平成 20 年 9 月

「木造住宅の耐震診断と補強方法」の質問・回答集

財団法人 日本建築防災協会

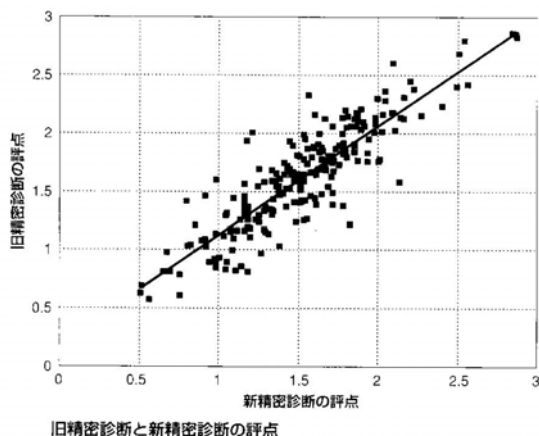
Q1-1 旧の診断方法と新しい診断方法(一般診断と精密診断)の危険度の相関を教えてください。

Q1-2 旧診断方法で得られた診断値と、新診断方法による診断値はどのような対応になっているのでしょうか。

A 旧精密診断法と新精密診断法で、同じ建物を評価した場合の評点には、図のような関係が見られます。これによると、全体的には大きな差はないが、1.0点付近では、新診断法の方が、やや小さい値を与えることが分かります。また、建物によっては、評価値がかなり変わるものもあることが分かります。詳細は、建築技術 2005年2月号「最新・木造住宅の耐震診断と補強方法」を参照して下さい。

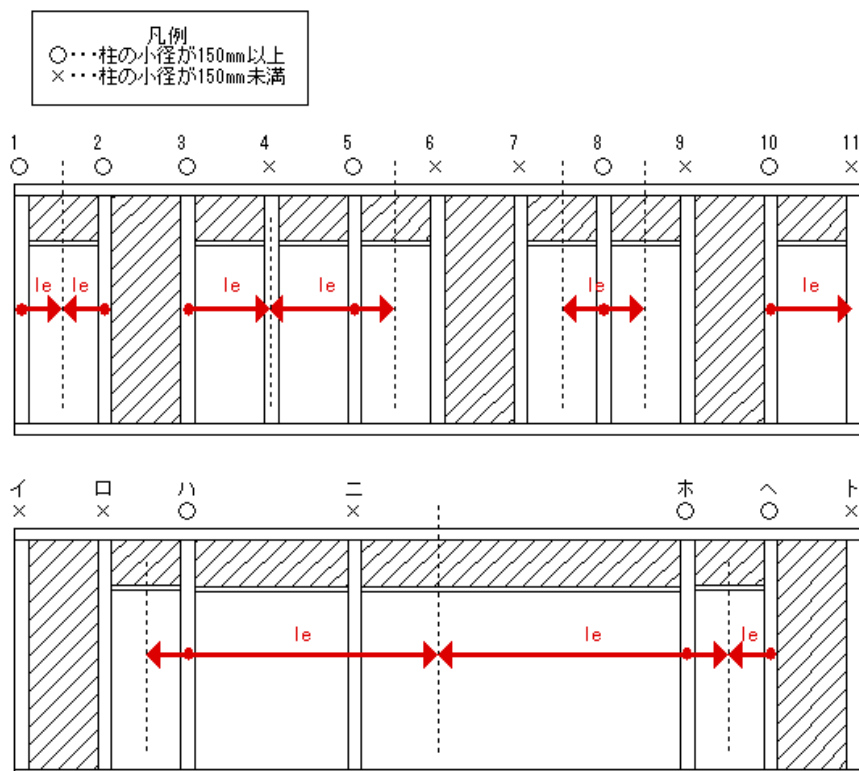
Q28 下図のような場合、 l_e の考え方はどのように考えればよいか。

A 一般診断法その 2（伝統的工法）、垂れ壁付き独立柱における l_e の取り方について（下図参照）

垂れ壁有する小径 150 mm 以上の柱を起点として垂れ壁のある側へ l_e を取るとき（注意：原則として小径 150mm 未満の柱はないものとして扱う）。

- 垂れ壁の先が
- 1) 小径 150 mm 以上の柱
 - 2) 壁
 - 3) 無
- （端部に柱の有無にかかわらず）

のとき、1)、2) までの距離の 1/2 を l_e とする。また、3) までの距離を l_e とする。なお、反対側も垂れ壁であれば、同様の取りかたとする。

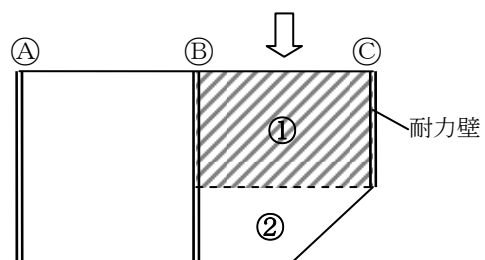
Q23 BC 間のような床の場合、床の地震力の伝達の可否はどのように考えるのですか

①の床の強さしか考慮できず②の床の強さは 0 と考えないといけないのですか。C 通りが耐力壁でない

時は建築技術 2000 年 10 月号に書いてありますが、B 通りも C 通りも耐力壁の場合はどのように考えれば良いのですか。

A ②の床倍率も考慮してかまいません。

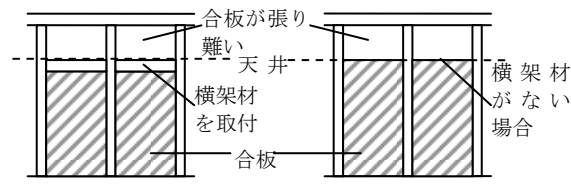
Q4 P132の写真7.1のHD金物の補強の方法について詳しく説明して下さい。既存の基礎にケミカルアンカー方式で埋設しますと、基礎立上りの上端筋を切断する可能性があります。

A 基礎コンクリートをはつり、HD金物を埋設しています。上端筋を切断しないよう鉄筋探査機等を用いて補強位置を決めてください。
